Avis

sur la nécessité d'actualiser une étude d'impact - projet d'extension du réseau neige de la station de Peyragudes à GERM (65) et GOUAUX DE LARBOUST (31)

N°Saisine : 2024-013416 N°MRAe : 2024APO84 Avis émis le 11 juillet 2024

Figure 1: Plan de situation du projet initial de 2017 et du nouveau projet d'extension du réseau neige de 2024 (extrait de la notice)

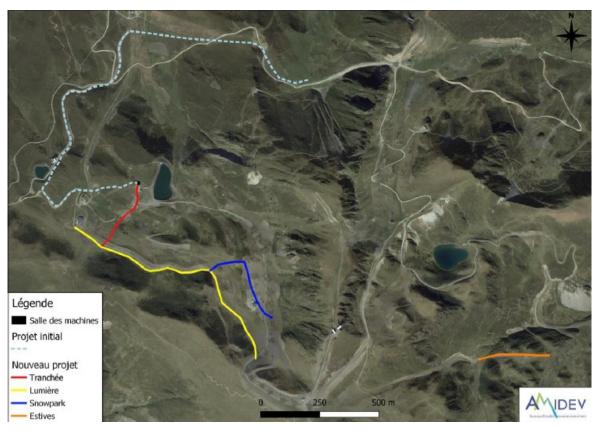
Comme illustré sur la carte ci-dessus, l'extension du réseau neige se fait sur un secteur différent du projet initial. La notice indique que les milieux traversés sont sensiblement similaires avec des espaces remaniés et des habitats d'intérêt communautaire dégradés (gazons à Nard raide et groupements apparentés) par la fréquentation du site. Cependant, ces constats proviennent des données anciennes d'inventaires de 2006 réalisées sur l'ensemble du domaine skiable, puis des inventaires spécifiques réalisés pour le projet global les 23 septembre 2016 et 4 octobre 2016 mais sur un secteur qui n'était pas le même. Il est indiqué que le tracé du projet de 2024 concerne en grande partie des zones remaniées. Cette affirmation n'est pas suffisante pour s'affranchir de passages de terrain sur le secteur du projet aux périodes favorables afin de préciser les enjeux en matière de biodiversité sur ce site. De plus, l'absence de zones humides doit être confirmée selon les critères de l'arrêté du 24 juin 2008 modifié par arrêté du 1er octobre 2009 précisant les critères de définition et de délimitation des zones humides (pédologique et floristique). Sur la base de ces inventaires de terrains, les enjeux devront être actualisés, ainsi que les potentiels impacts et mesures d'évitement, de réduction voire de compensation le cas échéant.
